PARECER 035/2025 – CEIV
COMISSÃO PERMANENTE DE ANÁLISE DE ESTUDO DE IMPACTO DE VIZINHANÇA
(CEIV)

Processo Administrativo nº: Protocolo nº 76.474/2024

Projeto: Central Tower

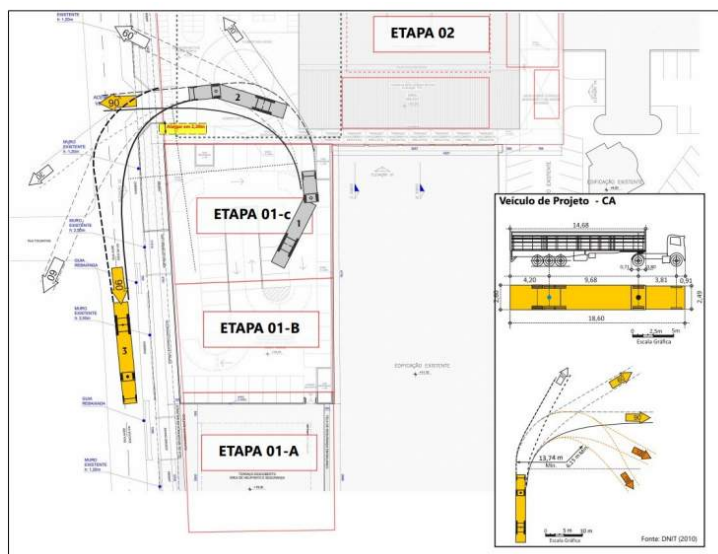
10. No item 2.10, em relação às simulações das projeções de sombra, rever as imagens com o empreendimento, pois não está demonstrando com clareza o sombreamento do mesmo (considerar o sombreamento do embasamento e torre) – demonstrar de forma mais legível;

2ª consideração CEIV: Apresentar informações na versão final do EIV.

1.4. Numeração

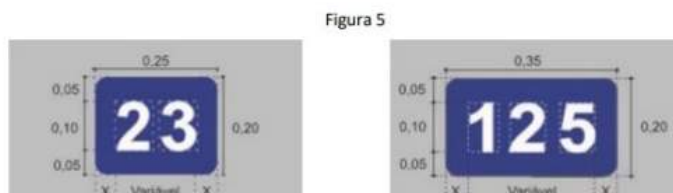
Todas as vagas reservadas em áreas de estacionamento privado de uso coletivo devem ser numeradas. O numeral deve ter altura de 0,10m, na cor branca, inserido num retângulo azul, conforme exemplo de aplicação da Figura 5, exceto quando o pavimento for também azul, conforme Figura 6.

3ª consideração CEIV: Ok, atendido. Incluir/Manter na versão final do EIV;

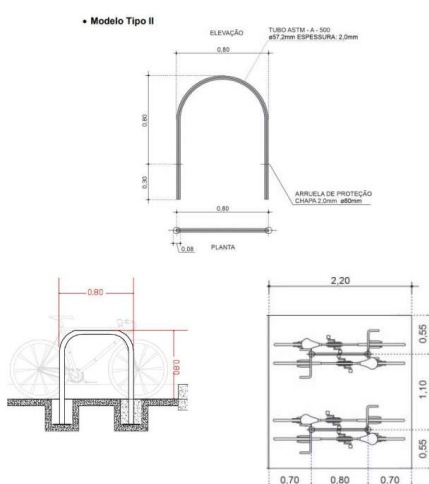
mínima deverá ser de 6,0 m, visto que a rampa de acesso terá sentido duplo de direção, respeitando as diretrizes da Lei nº 2.794/2008. Ademais, o Manual de Sinalização Horizontal do CONTRAN recomenda que cada faixa de trânsito tenha largura de 3,5 m, sendo a largura mínima aceitável de 3,0 m;

2ª consideração CEIV: Ok, atendido. Incluir/Manter na versão final do EIV;
